LAPORAN

Pemasangan Elektrik Untuk Cadangan Kompleks Pentadbiran Jabatan Hal Ehwal Orang Asli (JHEOA) Di Sungai Siput, Perak

Unit Perunding Keselamatan
Cawangan Kejuruteraan Elektrik
Ibu Pejabat JKR Malaysia

No. Laporan : FS13/08/03/A

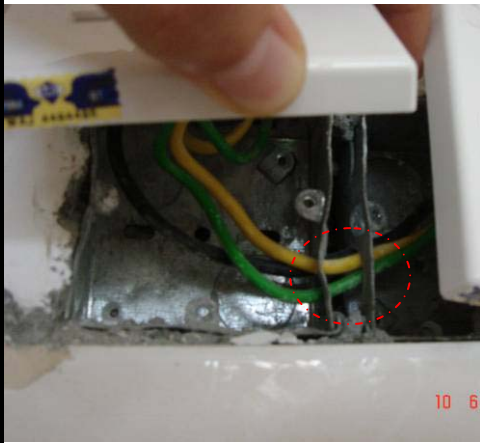
Bil	Gambar	Lokasi / Penemuan / Ulasan	Tahap Kerosakan / Isu / Cadangan Penambahbaikan
E1.		Lokasi: Bilik MSB Penemuan: <i>Form</i> bagi MSB bukan <i>Form 2B</i>. Ulasan: 1. Tidak mematuhi peruntukan yang ditetapkan di dalam kontrak.	Tahap Kerosakan: 3 Isu: Pembinaan Cadangan Penambahbaikan: 1. Disebabkan Wakil Pegawai Penguasa Elektrik telah bersetuju dengan jenis MSB tersebut, maka perlu dibuat <i>omission</i> daripada harga kontrak kelak.
E2.		Lokasi: Bilik MSB Penemuan: Meter pada MSB menggunakan meter analog. Ulasan: 1. Tidak mematuhi peruntukan yang ditetapkan di dalam kontrak, dimana dinyatakan penggunaan meter digital.	Tahap Kerosakan: 3 Isu: Pembinaan Cadangan Penambahbaikan: 1. Disebabkan Wakil Pegawai Penguasa Elektrik telah bersetuju dengan jenis meter tersebut, maka perlu dibuat <i>omission</i> daripada harga kontrak kelak.
E3.		Lokasi: Bilik MSB Penemuan: <i>Contactor</i> yang dipasang adalah Category AC-3. Ulasan: 1. Tidak mematuhi peruntukan yang ditetapkan di dalam kontrak, dimana dinyatakan Category AC-6B.	Tahap Kerosakan: 3 Isu: Pembinaan Cadangan Penambahbaikan: 1. Disebabkan Wakil Pegawai Penguasa Elektrik telah bersetuju dengan jenis <i>contactor</i> tersebut, maka perlu dibuat <i>omission</i> daripada harga kontrak kelak.

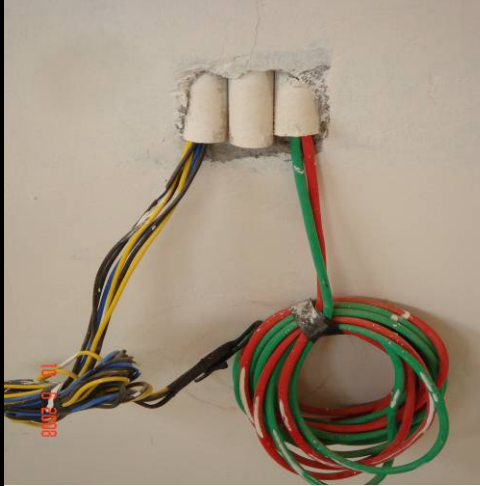
Bil	Gambar	Lokasi / Penemuan / Ulasan	Tahap Kerosakan / Isu / Cadangan Penambahbaikan
E4.		Lokasi: Bilik MSB Penemuan: SPD yang dipasang adalah 30kA. Ulasan: 1. Tidak mematuhi peruntukan yang ditetapkan di dalam kontrak, dimana dinyatakan <i>minimum peak Discharge Current</i> adalah 40kA.	Tahap Kerosakan: 3 Isu: Pembinaan Cadangan Penambahbaikan: 1. <i>Rating</i> SPD perlu ditukar seperti yang terdapat didalam kontrak bagi mengelakkan masalah-masalah yang akan timbul di kemudian hari (kerosakan kepada peralatan-peralatan elektronik jika SPD tidak lagi berfungsi).
E5.		Lokasi: Bilik MSB Penemuan: Saiz <i>trench</i> terlalu besar. Ulasan: 1. Saiz <i>trench</i> yang terlalu besar menyebabkan MSB berada di hujung <i>trench</i>. Keadaan ini akan menyebabkan kekuatan <i>trench</i> lama-kelamaan menjadi lemah (pecah) dan kemungkinan MSB untuk jatuh adalah tinggi.	Tahap Kerosakan: 2 Isu: Pembinaan Cadangan Penambahbaikan: 1. Perlu diletakkan palang besi pada <i>trench</i> bagi menampung MSB tersebut.

E6.		Lokasi: Bilik MSB Penemuan: Penandaan (<i>labeling</i>) pada <i>main-switch board</i> tidak di <i>rivet</i>. Penemuan ini juga ditemui pada semua papan suis kecil dan papan agihan. Ulasan: 1. <i>Labels shall be fitted on the outside of all switchgears, fusegears, distribution boards, sub switchboards and main switchboards by means of non-corrodable screws or rivet or any other method approved by the S.O.'s Representative (L-S1, Section 14.0).</i>	Tahap Kerosakan: 1 Isu: Pembinaan Cadangan Penambahbaikan: 1. Penandaan perlu di <i>rivet</i> bagi mengelakkan penandaan daripada tertanggal.

GAMBAR 8

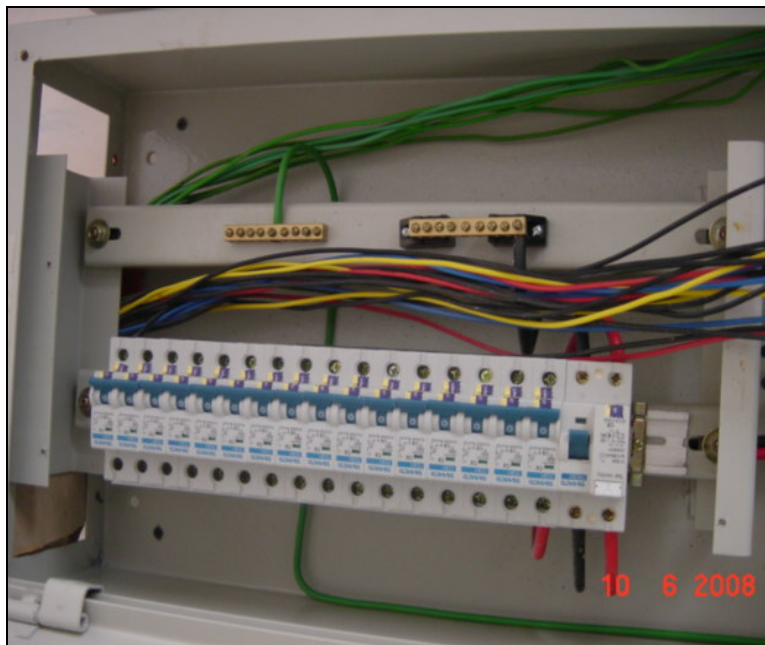
Contactur untuk switching P.F yang di pasang bukan mengikut spsifikasi JKR iaitu AC 6B (pasang AC 3)
